DE Umbau - Heizzonen mit Topferkennungssensor auf Hilight-Heizzone ohne Sensor

EN Retrofit - Heating zones with pot detection sensor to heating zone without sensor

4886689592 / 961136

DE Umbau - Ceramaspeed auf EGO - Einkreis-Heizzonen

DE ASP-Heizzone wird ersetzt durch Einkreis-Heizzone

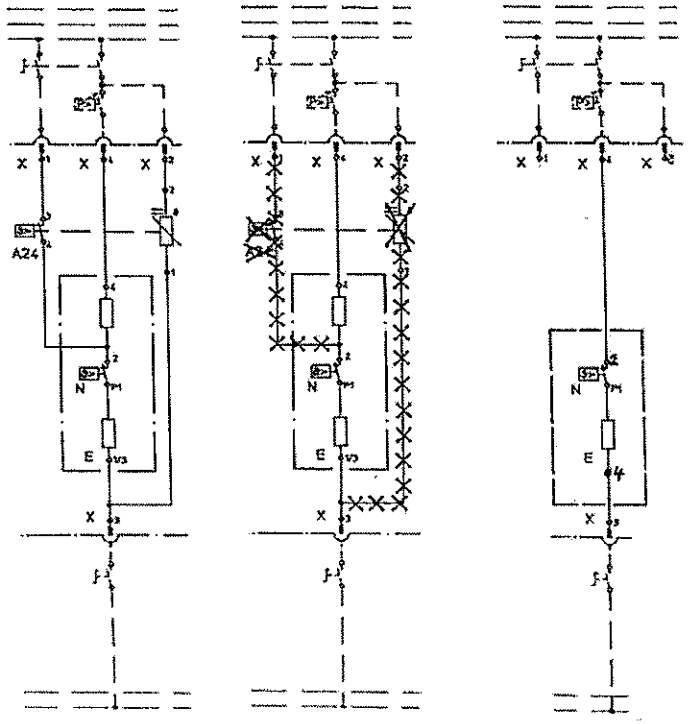
FR Foyer automatique remplacé par un foyer à surface fixe

Original-Ausführung	Teile entfallen	neues Bauteil
Original spare part	parts leave out	new spare part
Pièce d'origine	Pièce non utilisée	Nouvelle pièce
Orjinal parça	Çıkıcak parçalar	yeni parçalar

DE ASP-Heizzone wird ersetzt durch Einkreis-Heizzone

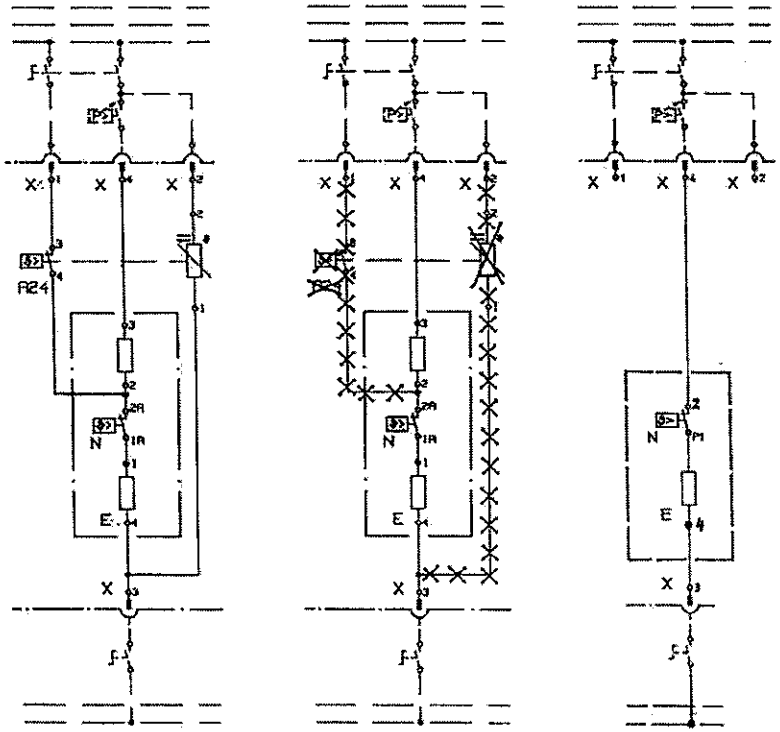
TR ASP-Rezistansları için tekli rezistansların muadilliği

Original-Ausführung	Teile entfallen	neues Bauteil
Original spare part	parts leave out	new spare part
Pièce d'origine	Pièce non utilisée	Nouvelle pièce
Orjinal parça	Çıkıcak parçalar	yeni parçalar

EN Retrofit - Ceramaspeed of EGO - 1-circle-heating-zones

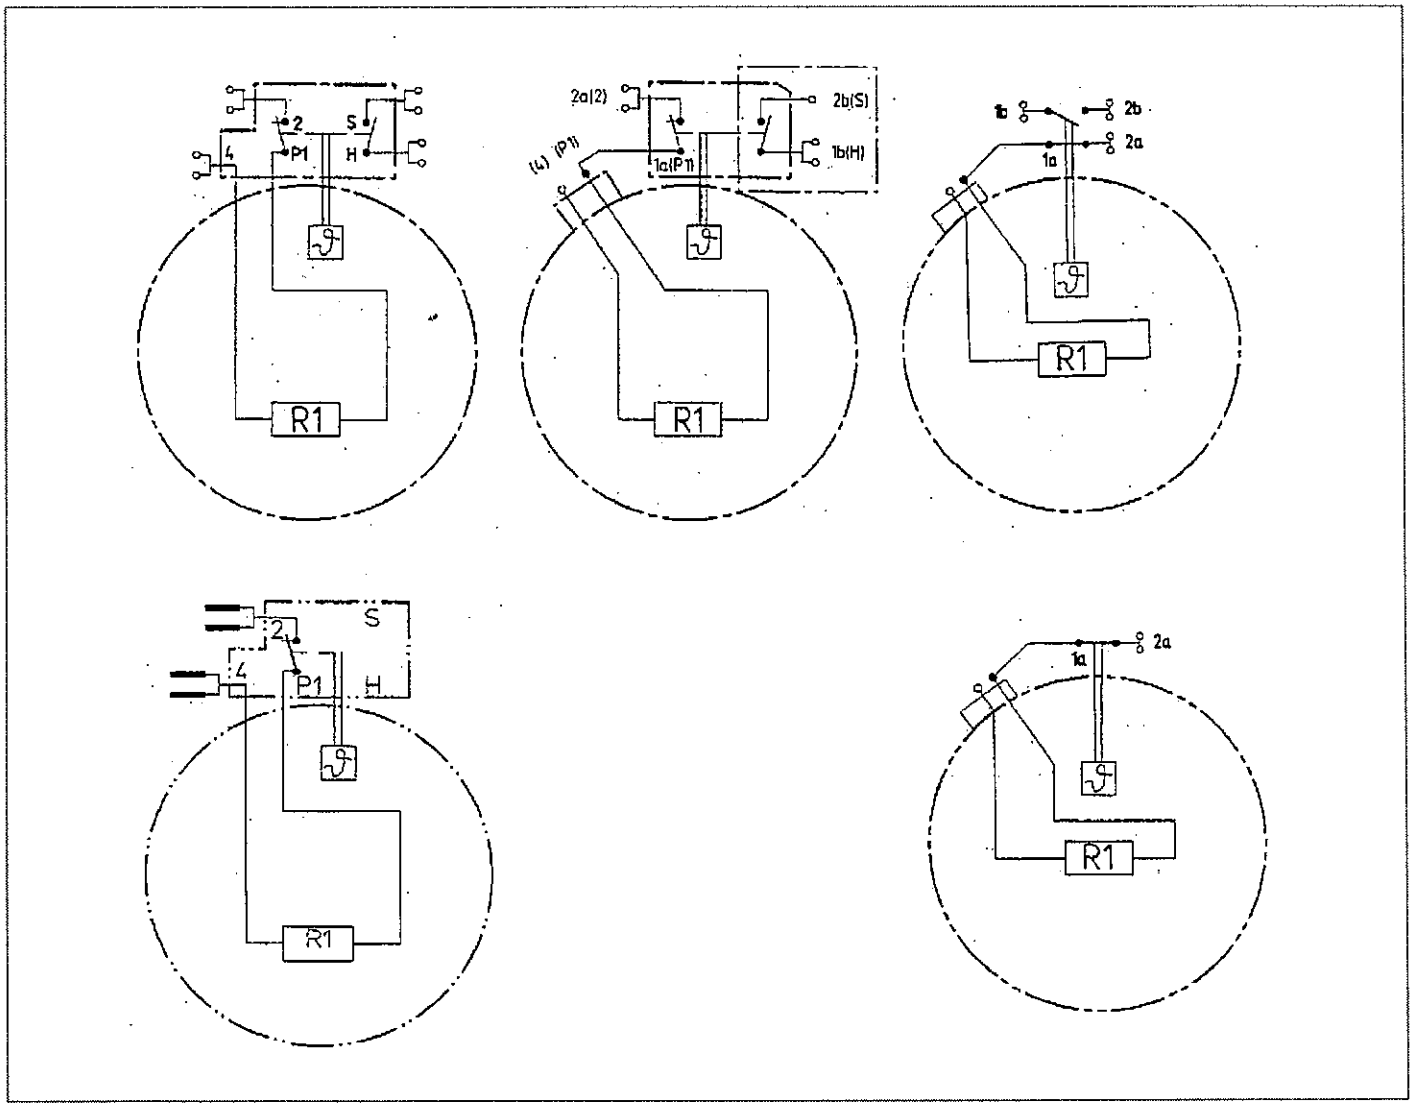
Ceramaspeed	EGO	EIKA
2a	2	2a (2)
(4)	4	1 (4)
1b	H	1b (H)
2b	S	2b (S)
